COMPTE-RENDU
BUREAU DE LA CLE DU SAGE ADOUR AMONT

Visioconférence, le 27 mai 2025

3. Avis sur les prélèvements de l'établissement DANONE sur la commune de Villecomtal sur Arros

Prélèvements de l'usine DANONE

Ecart relatif de la moyenne du débit en étiage
Horizon milieu de siècle (2041-2070)

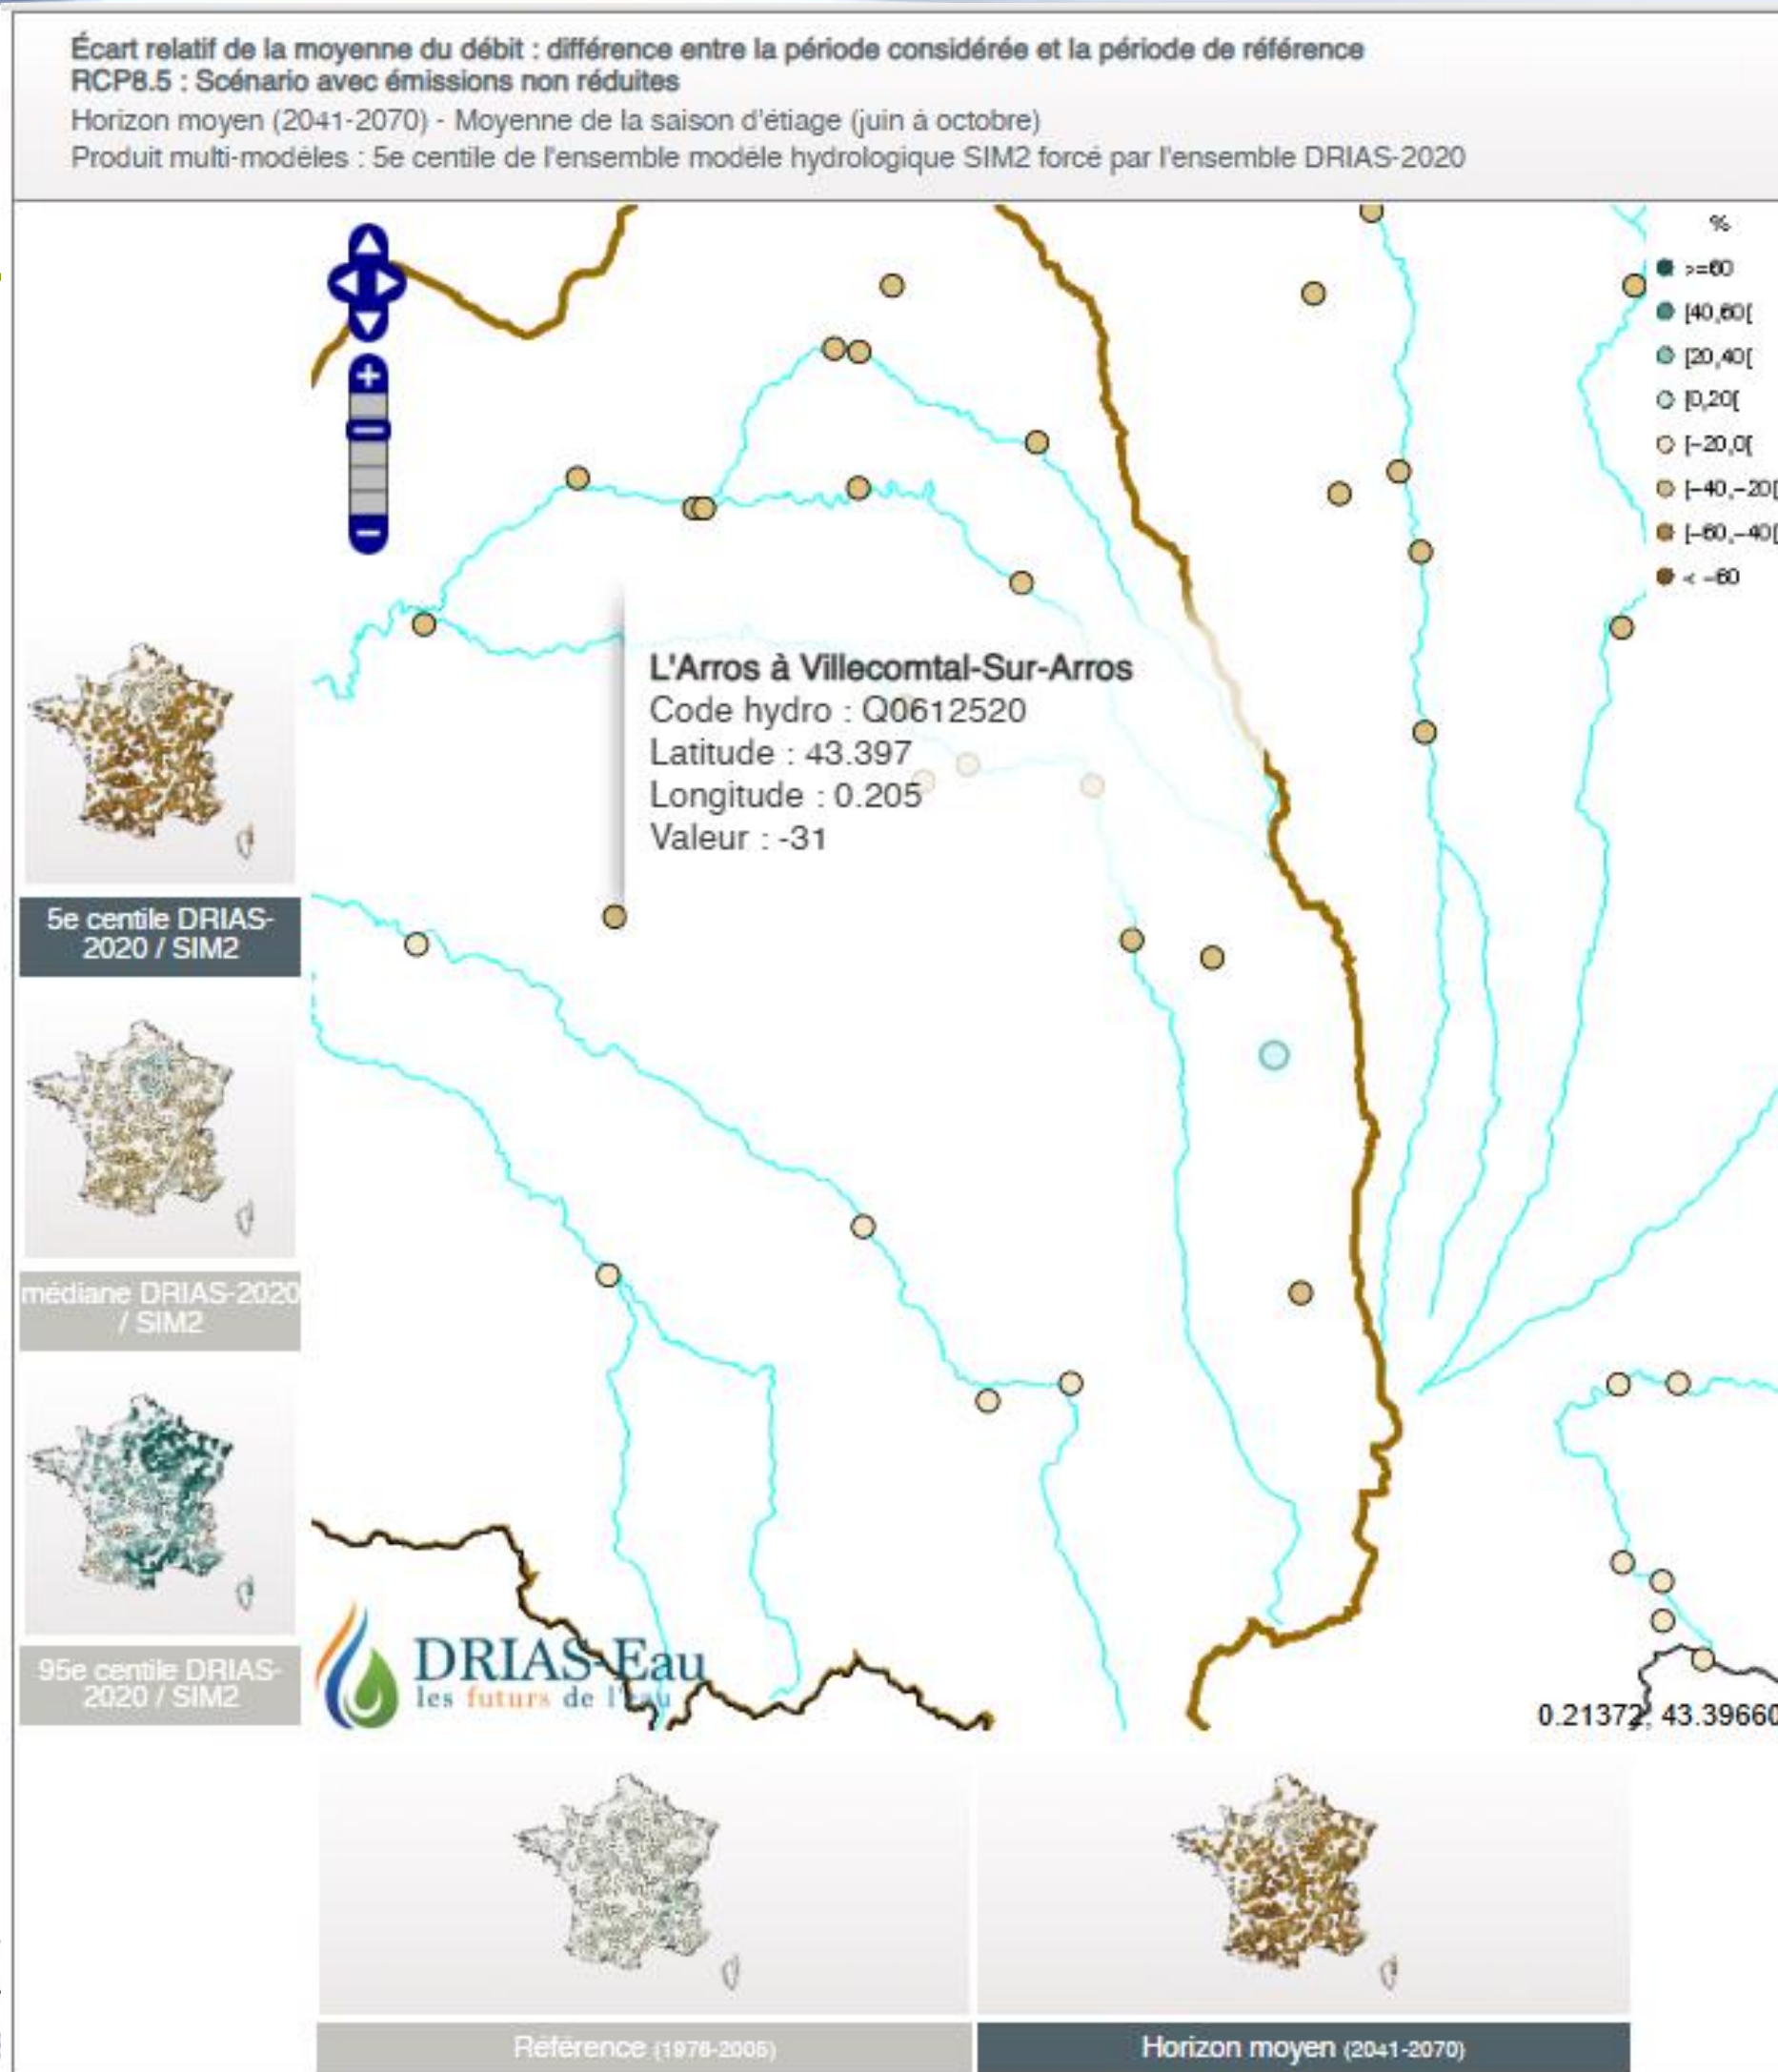
Prospective : des exemples de futurs possibles... *analyse IA*

→ **Aucune approche stratégique par le porteur de projet dans le contexte CC**

⇒ -31 % de débit

Adopte une vision stratégique pour la production intégrant le changement climatique pour envisager le fonctionnement de l'usine sur le long terme

Ecart relatif des bas débits en étiage
Horizon milieu de siècle (2041-2070)

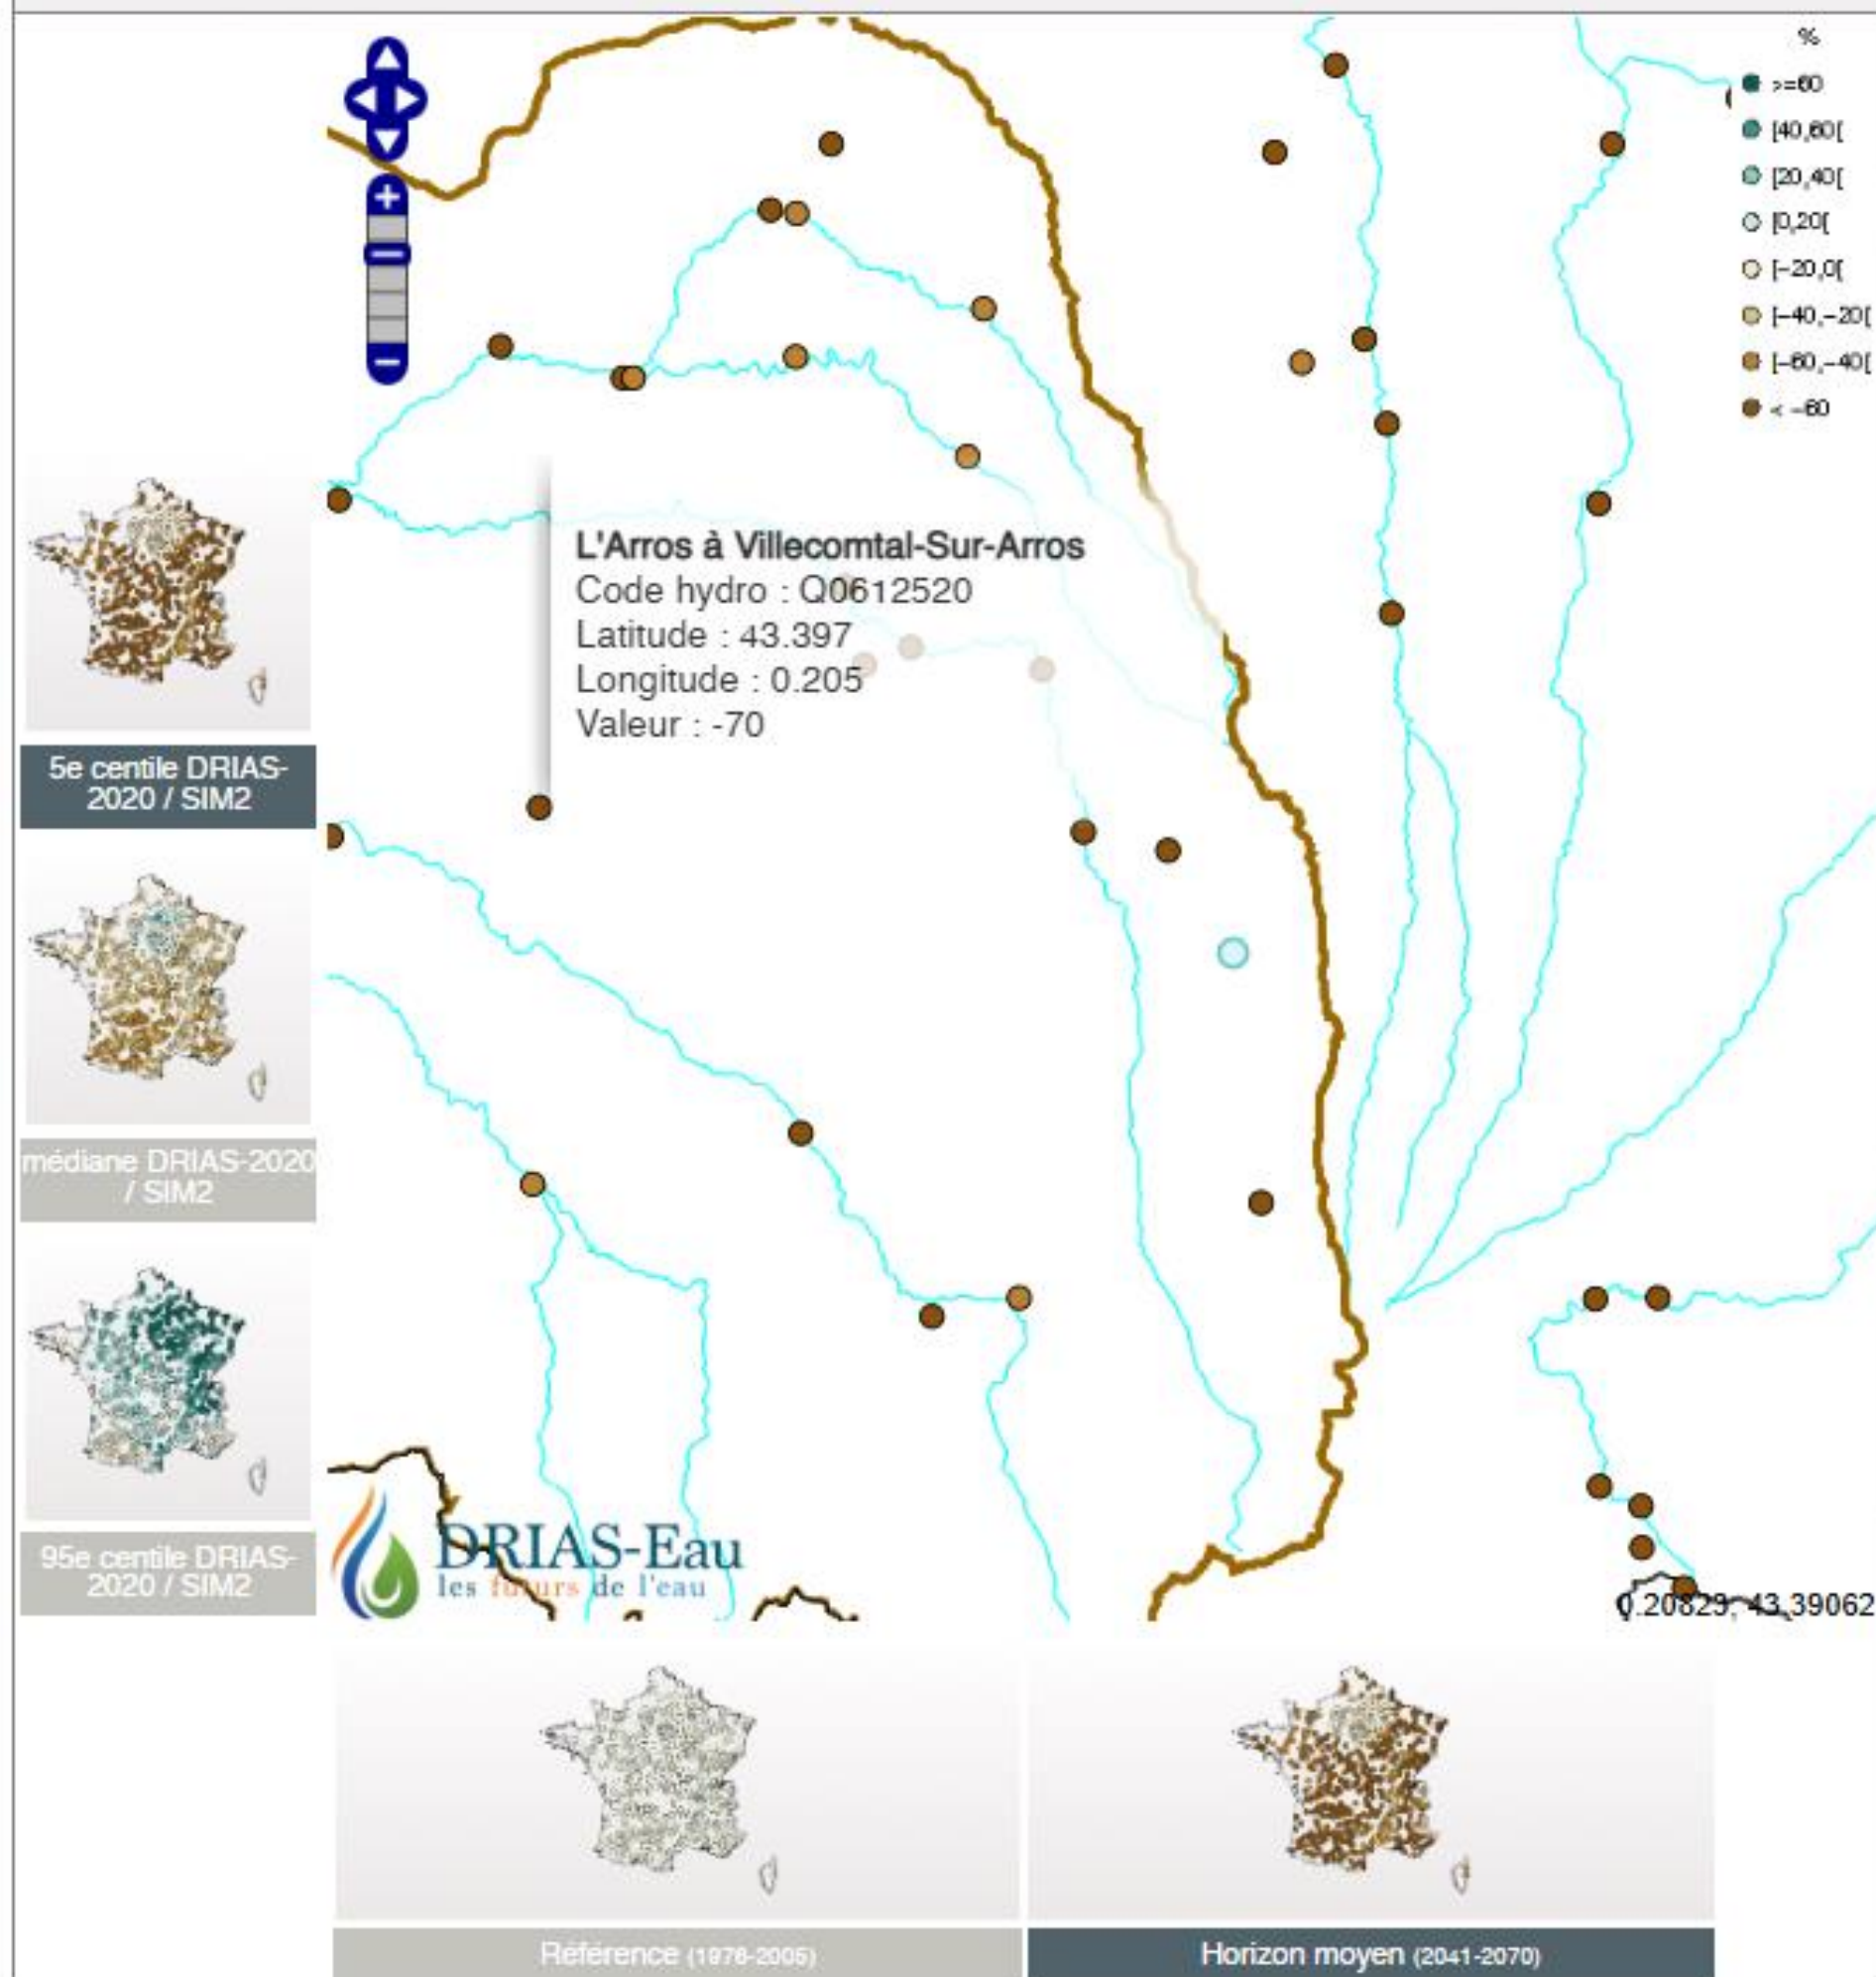
Prospective : des exemples de futurs possibles... *analyse IA*

→ **Aucune approche stratégique par le porteur de projet dans le contexte CC**

→ -70 % de débit
